福島第一原子力発電所 特定原子力施設に係る実施計画変更比較表（目次）

福島第一原子力発電所 特定原子力施設に係る実施計画変更比較表（Ⅱ 2.5 汚染水処理設備等）

図-3 処理装置 (セシウム吸着装置, 第二セシウム吸着装置, 第三セシウム吸着装置, 除染装置) の系統構成図

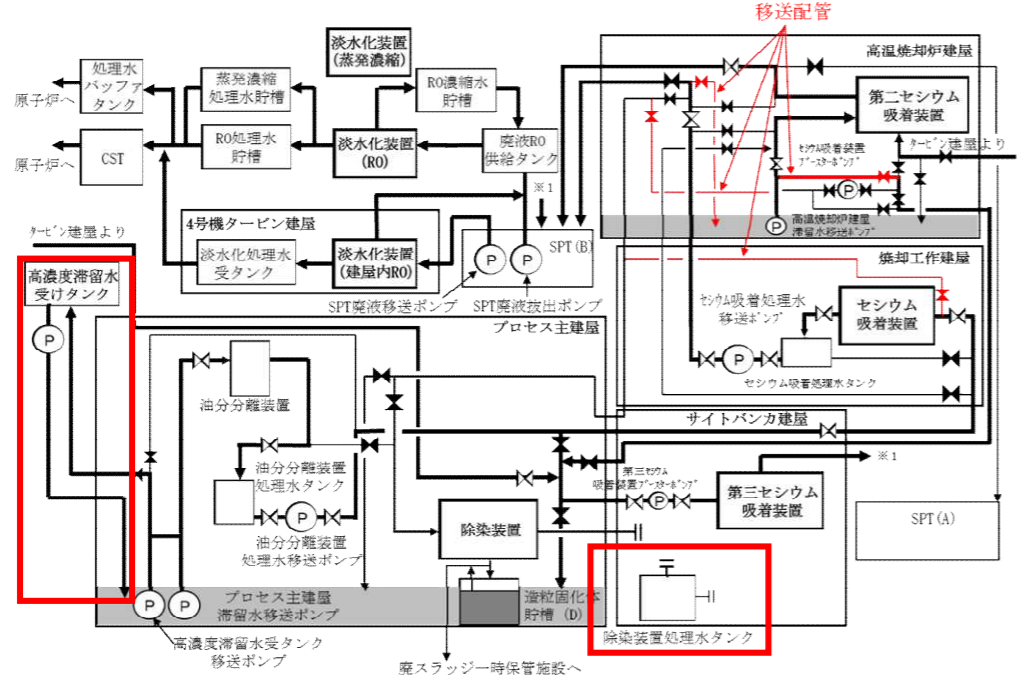
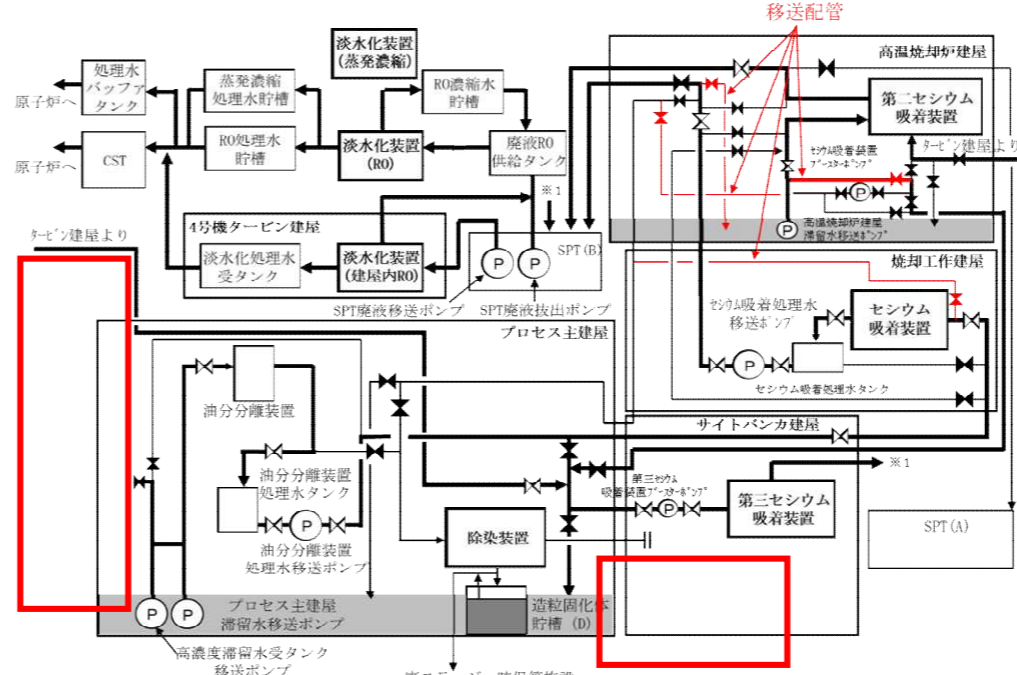
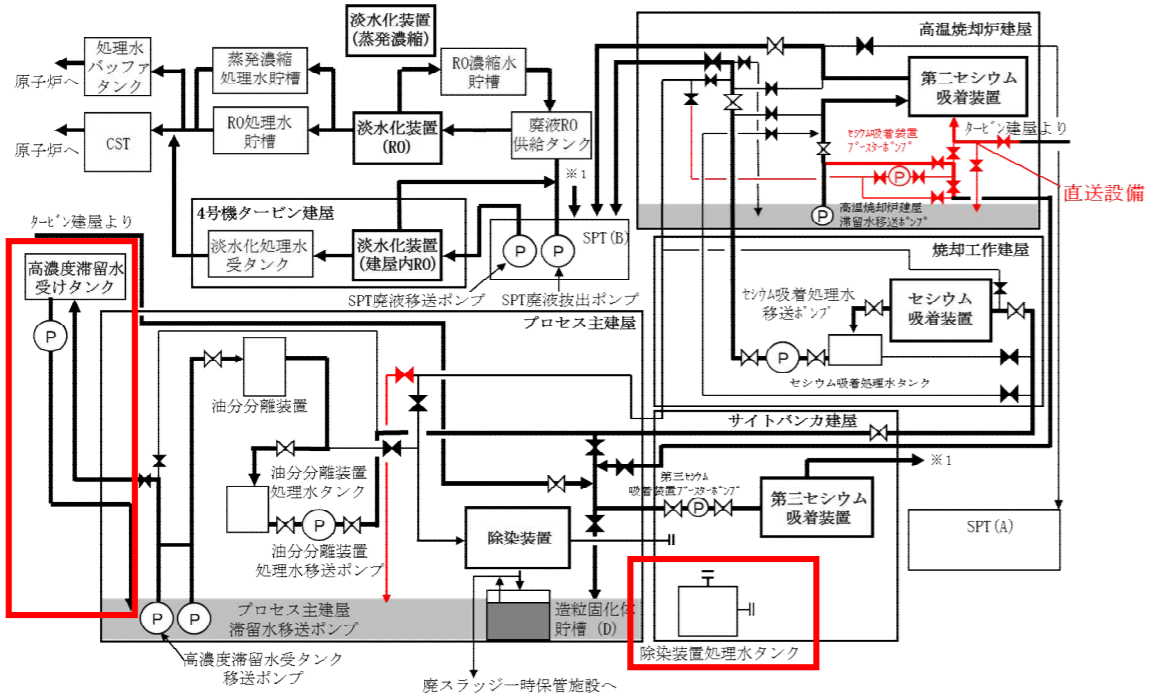
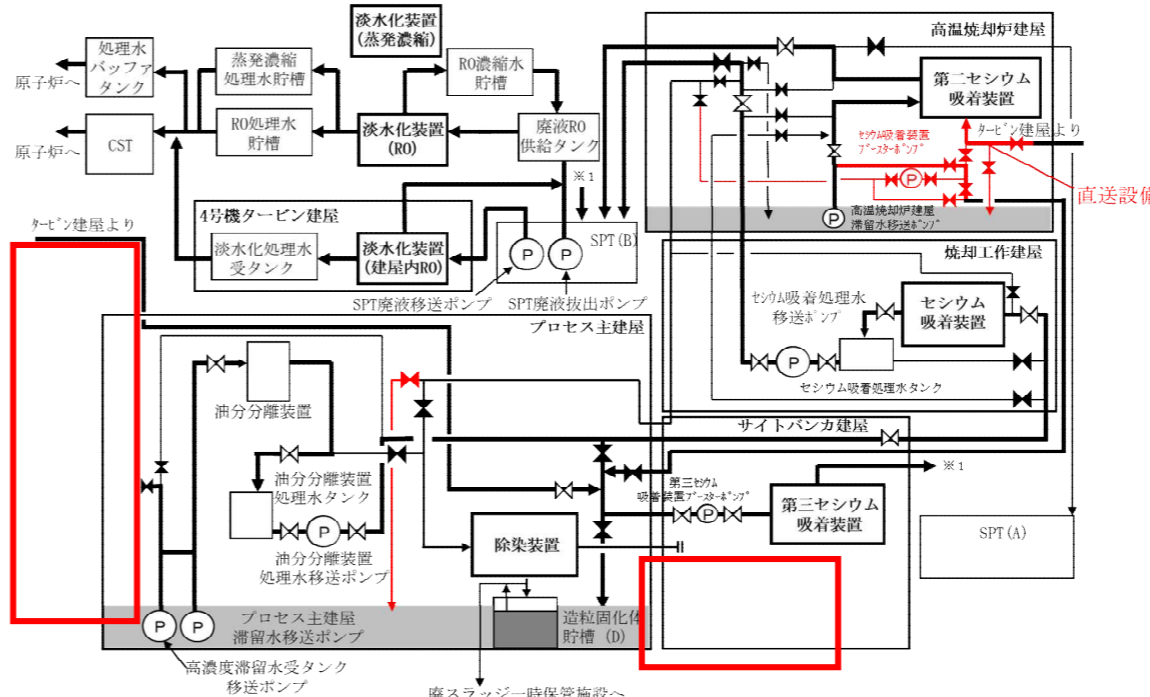
除染装置処理水タンク撤去に伴う系統構成図の変更
